**Presentazione di osservazioni relative alla procedura di:**

Progetto proposto da Yellow Energy S.r.l., relativo a un impianto eolico denominato “Contrada Sparpagliata, Donne Masi e Tostini” costituito da 19 aerogeneratori, per una potenza complessiva di 154 MW, da realizzare nei Comuni di Erchie (BR), Torre Santa Susanna (BR), Manduria (TA) e Avetrana (TA), comprendente diverse opere connesse, tra cui un sistema di accumulo di energia in agro di Erchie (BR) della potenza di 40 MW (di seguito, il “**Progetto**”) – Codice procedura 5451; **Avviso al pubblico (ripubblicazione) codice MATTM-2021-0088072 del 10 agosto 2021.**

#### **TESTO DELLE OSSERVAZIONI AI SENSI DELL'ART. 24, COMMA 5, DEL D.LGS. N. 152/2006**

Progetto proposto da Yellow Energy S.r.l., relativo a impianto eolico denominato “Contrada Sparpagliata, Donne Masi e Tostini” costituito da 19 aerogeneratori per una potenza complessiva di 154 MW, da realizzare nei Comuni di Erchie (BR), Torre Santa Susanna (BR), Manduria (TA) e Avetrana (TA), comprendente diverse opere connesse, tra cui un sistema di accumulo di energia in agro di Erchie (BR) della potenza di 40 MW (di seguito, il “**Progetto**”) – Codice procedura 5451;

Dettaglio dell'interferenza tra l'aerogeneratore ER10 proposto dalla società Yellow Energy S.r.l. e l'aerogeneratore T02 di proprietà della società Eolica Erchie S.r.l.

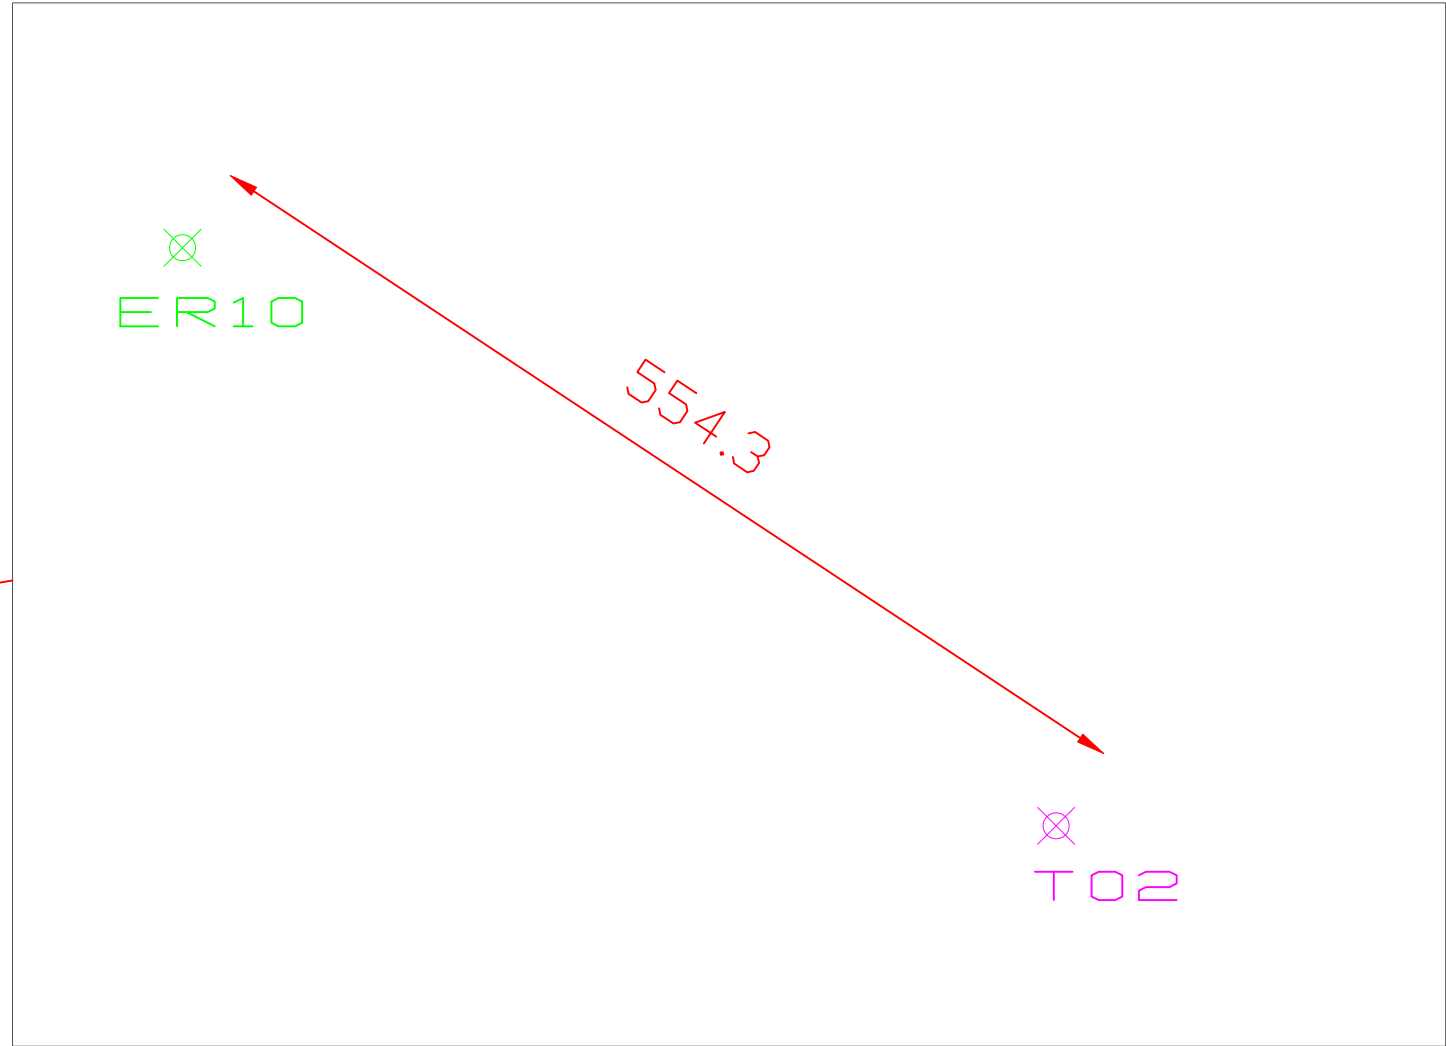
del 2 novembre 2020 – la distanza sulla direzione prevalente del vento tra l'aerogeneratore denominato "ER10" progettato da Yellow Energy e l'aerogeneratore già in esercizio "T02" di Eolica Erchie risulta ben inferiore rispetto a quella minima prevista dal criterio di riferimento delle Linee Guida Nazionali, essendo di soli 554,3 m. (pari a poco più di 3 diametri del progettato aerogeneratore di Yellow Energy, avente un diametro rotore di 170 m) in violazione della distanza minima di 850/1190 m. che dovrebbe essere mantenuta facendo applicazione del criterio corretto dei 5-7 diametri.

In assenza di una delocalizzazione del parco eolico proposto da Yellow Energy si verrebbe pertanto a creare una grave interferenza con l'aerogeneratore "T02" dell'Impianto Eolica Erchie in termini di impatti aerodinamici tra le turbine, dato che quest'ultimo si troverebbe in scia rispetto all'aerogeneratore proposto, operando sottovento, ciò determinando una sensibile riduzione della producibilità ed un contestuale incremento di fenomeni di turbolenza, oltre che potenziali ripercussioni sulla corretta e regolare manutenzione dell'aerogeneratore da parte di Eolica Erchie.

**In merito a tale secondo profilo**, si segnala in particolare che – come chiaramente rappresentato nella planimetria dell'interferenza ai sensi del D.M. 10 settembre 2010 allegata alle presenti osservazioni (qui acclusa *sub* **Allegato 4**) – **la distanza sulla direzione prevalente del vento tra l'aerogeneratore denominato "ER10" progettato da Yellow Energy e l'aerogeneratore già in esercizio "T02" di Eolica Erchie risulta ben inferiore rispetto a quella minima prevista dal criterio di riferimento delle Linee Guida Nazionali**, essendo di **sol** **554,3 m.** (pari a poco più di **3 diametri** del progettato aerogeneratore di Yellow Energy, avente un diametro rotore di 170 m) in violazione della distanza minima di **850/1190 m.** che dovrebbe essere mantenuta facendo applicazione del criterio corretto dei **5-7 diametri** (risulta anche in

questo caso confermato che la direzione Nord/Ovest – Sud/Est, che si instaurerebbe tra l'aerogeneratore ER10, proposto dalla società Yellow Energy e l'aerogeneratore T02, attualmente in esercizio, di proprietà della società Eolica Erchie, coinciderebbe con la direzione del vento prevalente nell'area, denominato "Maestrale").

Occorre infine considerare che la violazione delle distanze minime sopra rappresentata non si risolve in una mera violazione formale bensì comporterebbe – in assenza di una delocalizzazione del parco eolico proposto da Yellow Energy – una grave interferenza con l'aerogeneratore "T02" dell'Impianto Eolica Erchie in termini di impatti aerodinamici tra le turbine, dato che quest'ultimo si troverebbe in scia rispetto all'aerogeneratore proposto, operando sottovento, ciò determinando una sensibile riduzione della producibilità ed un contestuale incremento di fenomeni di turbolenza, oltre che potenziali ripercussioni sulla corretta e regolare manutenzione dell'aerogeneratore da parte di Eolica Erchie. Interferenza che, come tale, dovrà essere tenuta in considerazione da parte di codesto Ministero ai fini della conclusione del procedimento di VIA in termini di delocalizzazione del parco eolico ed in particolare, sotto il profilo considerato, dell'aerogeneratore in progetto denominato "ER10".
